PARC EOLIEN DE ROTANGY

SOCIETE VALLE DE BOVES

Commune de ROTANGY

Mémoire en réponse à l'avis délibéré de la MRAE en date du 10 mars 2020

Image n°1 : Carte de l'implantation et des servitudes techniques

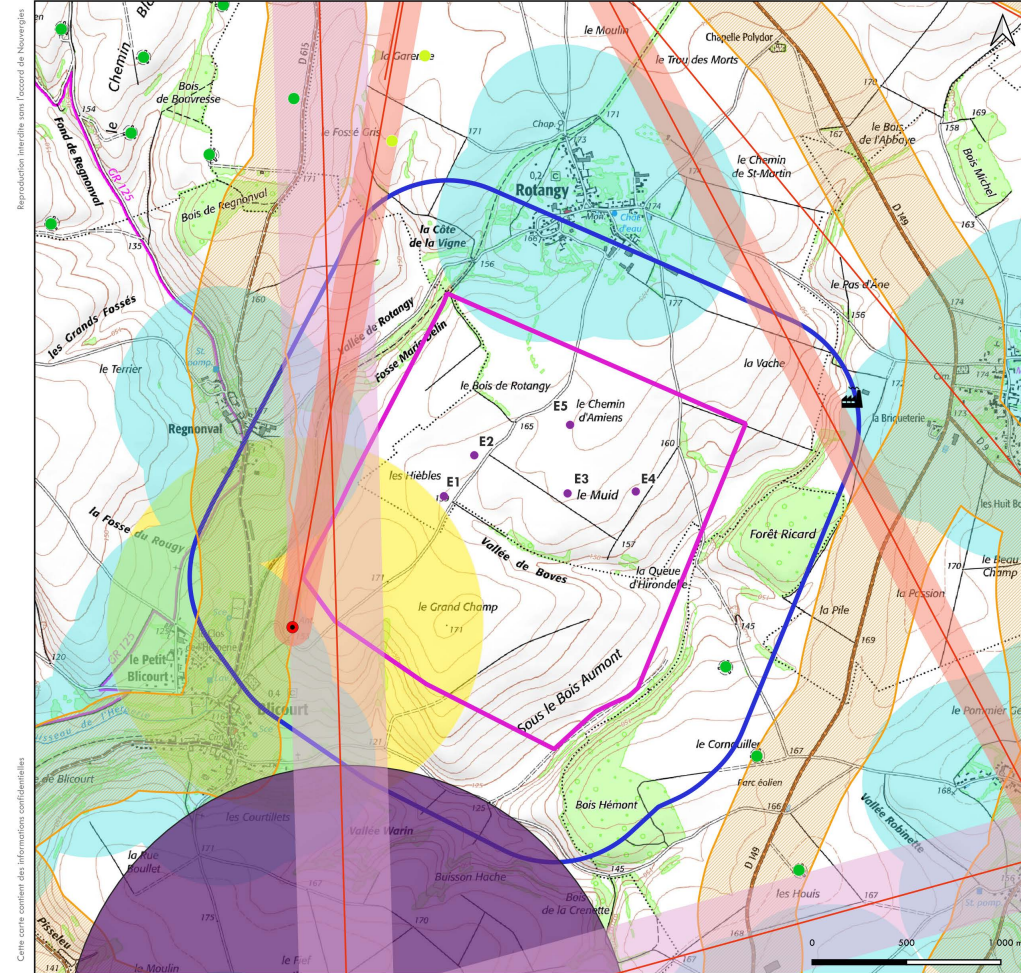
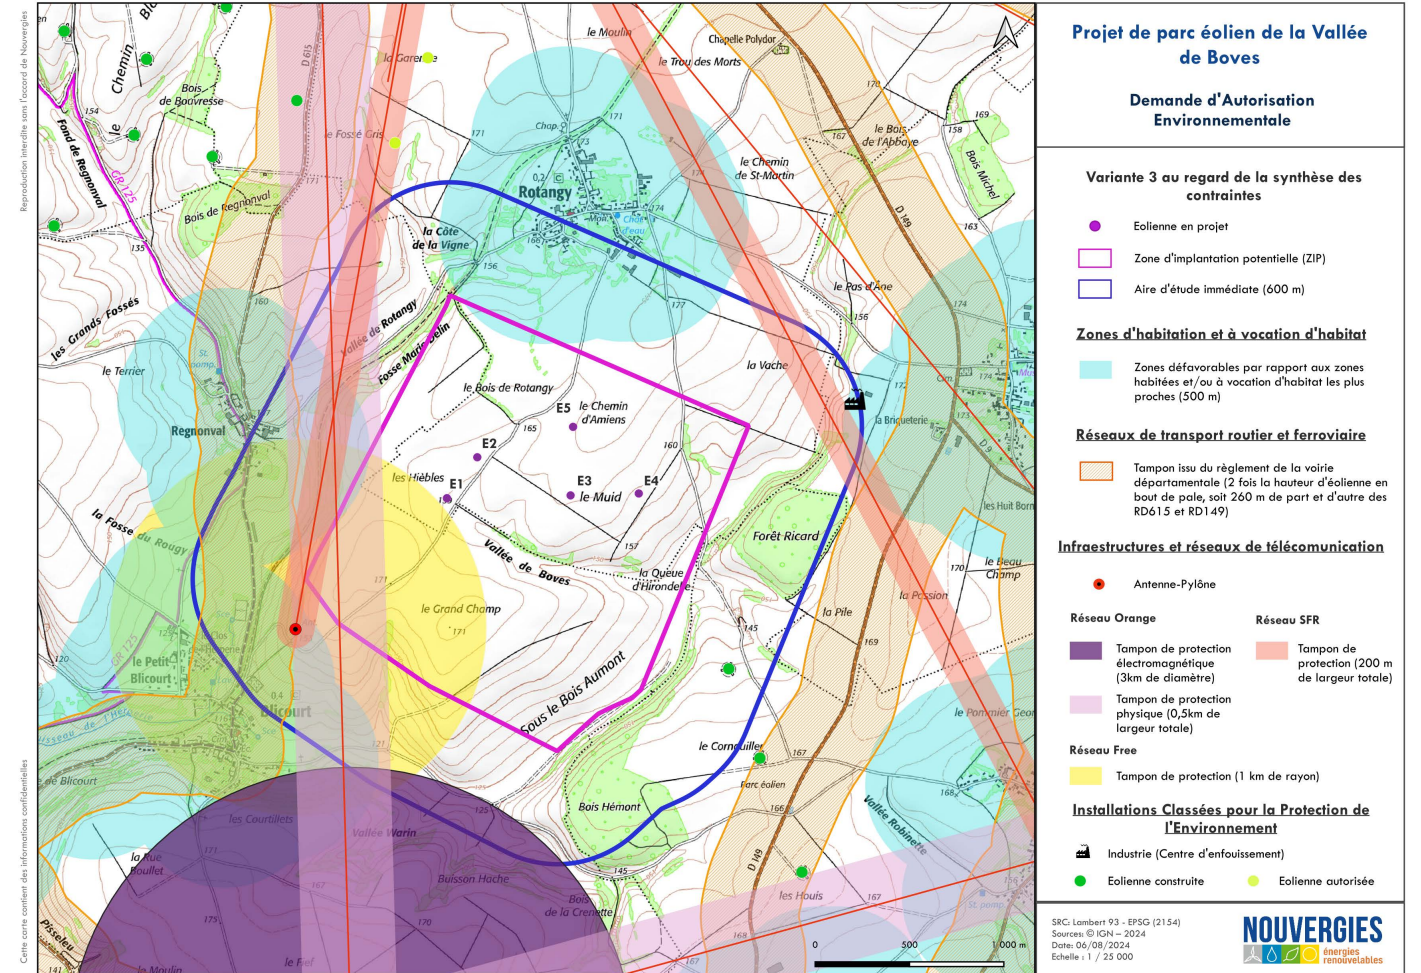
Dans le cadre de l'adaptation du projet aux demandes de la DREAL des Hauts de France, les études écologiques ont été reprises, certains photomontages ont été complétés dont certains à feuilles tombées. Aussi, le projet a été modifié en conséquence et 3 éoliennes ont été écartées de l'implantation initialement déposée en janvier 2019 :

- de sorte qu'aucun aérogénérateur ne soit à moins de 200 m des boisements ou haies,
- de sorte que depuis le village et le château de Crèvecœur, le projet éolien ne soit plus visible.
- de sorte que la distance d'éloignement du village de Rotangy s'est vue augmentée de 55 mètres.

Le projet déposé en 2018 comportait 8 éoliennes et un poste de livraison. Afin d'appliquer la séquence Eviter, Réduire et Compenser, la société Vallée de Boves a réduit de 3 le nombre de machines portant le projet à 5 éoliennes. Dans le cadre de la demande de compléments, une évolution de l'implantation a donc été proposée. Le projet à 5 éoliennes diminue les impacts paysagers et écologiques sur la zone de projet en réponse à la demande de la MRAE.

Également la réduction du nombre de machine a permis à la société Vallée de Boves de modifier l'implantation et d'éloigner les installations des boisements. En effet, dans le projet de 2018, 5 éoliennes se situaient à moins de 200m en bout de pale de boisements. Dans le nouveau projet de 2022, aucune éolienne se situe dans les 200 m des boisements, réduisant les impacts écologiques sur les chiroptères notamment. Le retrait de 3 éoliennes par rapport au projet initial permet aussi de diminuer l'emprise du projet sur les axes de déplacements des différentes espèces. De ce fait, la diminution de la taille du projet permet une implantation plus resserrée et diminue l'effet barrière.

Image n°2 : Contexte éolien du projet de Rotangy
Source : Auddicé Etude d'impact projet éolien Vallée de Boves

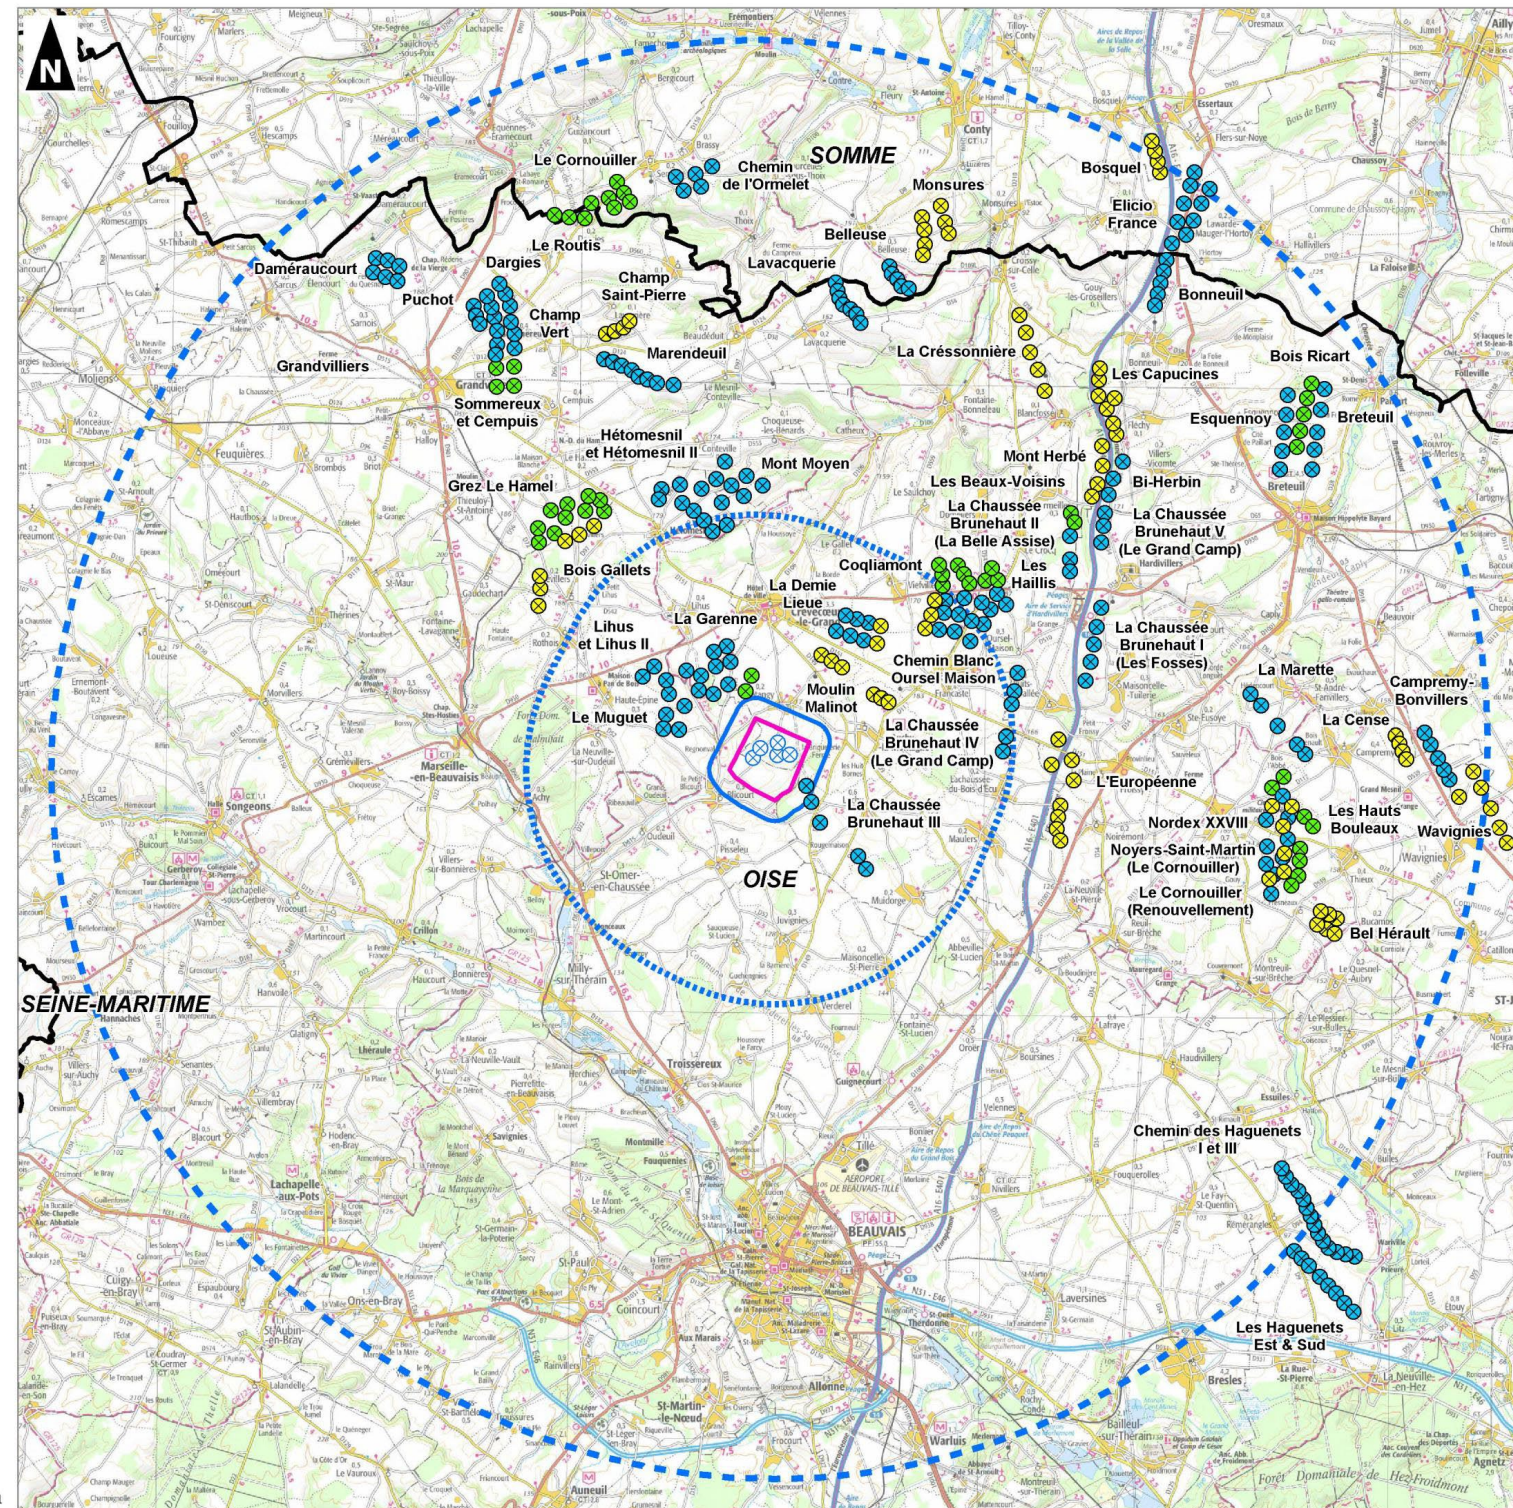
1. L'autorité environnementale recommande d'actualiser l'analyse des effets cumulés en intégrant tous les projets ayant fait l'objet d'une évaluation environnementale.

5. L'autorité environnementale recommande de compléter l'étude d'impact par l'intégration et l'analyse des suivis de mortalité, des parcs éoliens voisins en activité.

Pour le projet déposé en 2018, la MRAE recommande à la société Vallée de Boves de mettre à jour les projets éoliens ayant fait l'objet d'une évaluation environnementale dans les 20 km autour du site de Rotangy. Lors de la présentation faite devant la DDT par la société Vallée de Boves le 27 mai 2021, le contexte éolien a été présenté et accepté par les services instructeurs. Le contexte éolien présenté dans l'ensemble du dossier de compléments indique l'ensemble des projets ayant fait l'objet d'une évaluation environnementale jusqu'au 25 mai 2021.

L'étude d'impact sur l'environnement a analysé les suivis de 6 parcs éoliens consultables dans un rayon de 10km autour du projet éolien de Rotangy. L'étude conclut qu'au vue des données recueillies, la mortalité des chiroptères est assez faible (0 à 3 cadavres de chiroptères trouvés par suivi et par parc). Pour l'avifaune, la mortalité est plus élevée (entre 1 et 10 cadavres par parc).

Après avoir analysé les effets cumulés propres à l'avifaune et aux les chiroptères, l'étude arrive à la conclusion que les effets cumulés du projet et des infrastructures voisines sont relativement faibles. Les calculs des impacts cumulés ont tenu compte des projets ayant eu leur évaluation environnementale jusqu'au 25 mai 2021. La société Vallée de Boves a confirmé auprès de la DDT la bonne conformité des données à prendre en compte dans ce calcul.

Image n°3 : Distance des boisements avec le projet de Rotangy

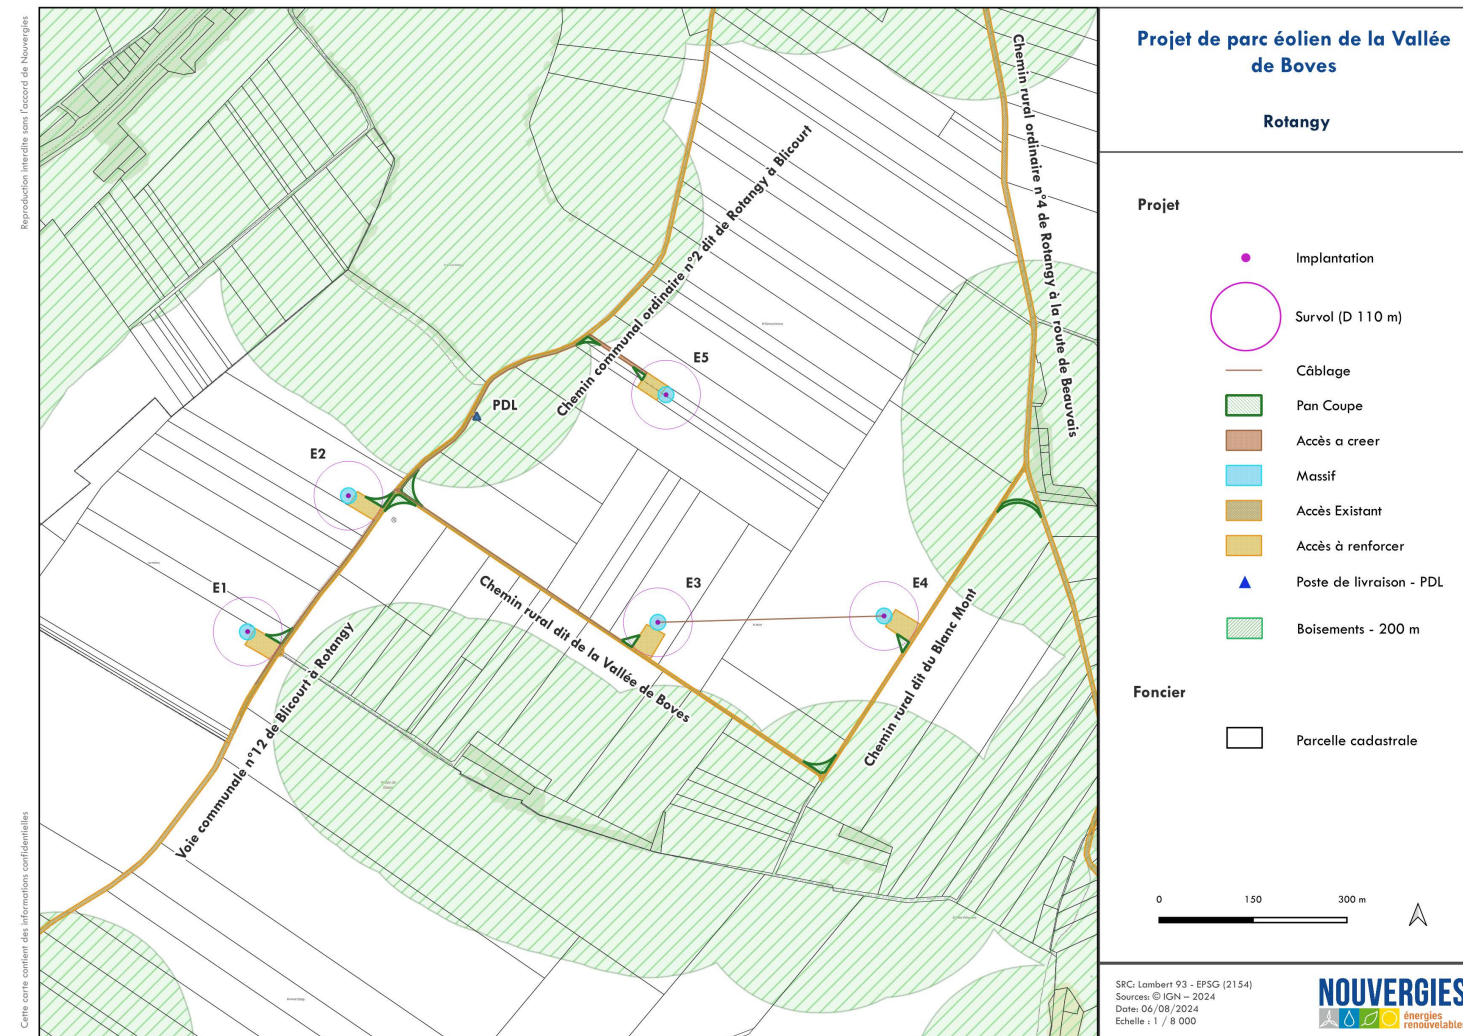
2. L'autorité environnementale recommande de compléter l'étude de variantes par la recherche de scénarios alternatifs éventuellement sur des sites plus propices.

La société Vallée de Boves a modifié l'étude d'impact sur l'environnement afin de préciser l'étude des variantes et la recherche des sites propices. Ainsi dans son chapitre 1.6 (p39) l'étude démontre pourquoi la société Vallée de Boves a choisi ce site en particulier pour implanter son projet. Elle justifie le choix de ce site car le potentiel éolien est très bon avec des conditions de vent favorables, la compatibilité avec le PCAET de Beauvais (Plan Climat-Air-Energie-Territorial), la distance aux habitations et enfin l'absence de servitude technique importante sur la zone d'étude.

Dans son chapitre 7, l'étude d'impact établit une analyse des différentes variantes selon le paysage, les contraintes techniques et l'écologie. Après avoir fait l'analyse des 3 variantes proposées par la société Vallée de Boves, les 3 analyses conclut que la variante 3 qui est la variante finale déposée par Vallée de Boves apparaît à chaque fois comme la moins impactante (Etude d'impact sur l'environnement (p.260, 263, 267)

Ainsi l'étude justifie l'utilisation du site comme étant un site propice à l'éolien, relativement préservé des contraintes techniques. L'analyse des 3 variantes a permis de déduire que la variante proposée est celle présentant le moins d'impacts paysagers et écologiques. Cette variante à 5 machines a donc été privilégiée par la société Vallée de Boves.

Image n°5 : Distance des boisements avec le projet de Rotangy

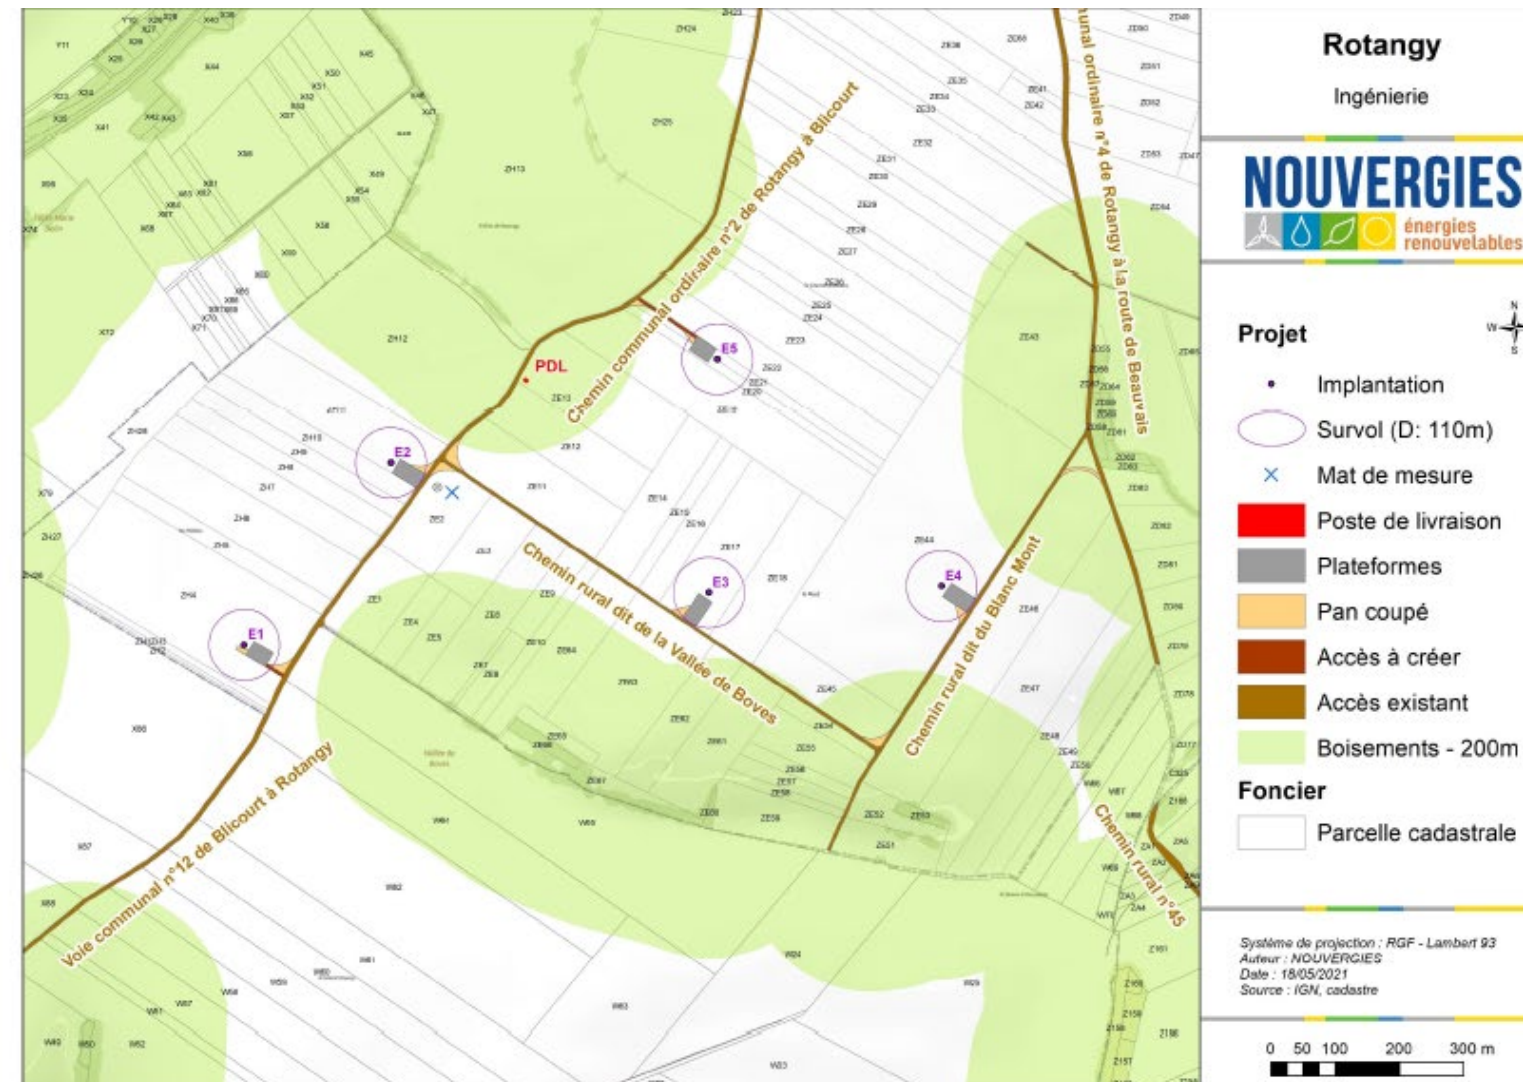
7. L'autorité environnementale recommande en priorité de rechercher l'évitement des impacts sur les chauves-souris, et par conséquent de revoir le projet afin d'assurer la préservation de celles-ci, lesquelles sont toutes protégées.

Dans le cadre des compléments apportés au dossier, la société Vallée de Boves a modifié l'implantation du projet. Ainsi d'un projet de 8 machines, le projet a évolué à 5 éoliennes et 1 PDL. En réduisant le nombre de machines, les éoliennes de la société Vallée de Boves sont à plus de 200 m des boisements et haies de la zone.
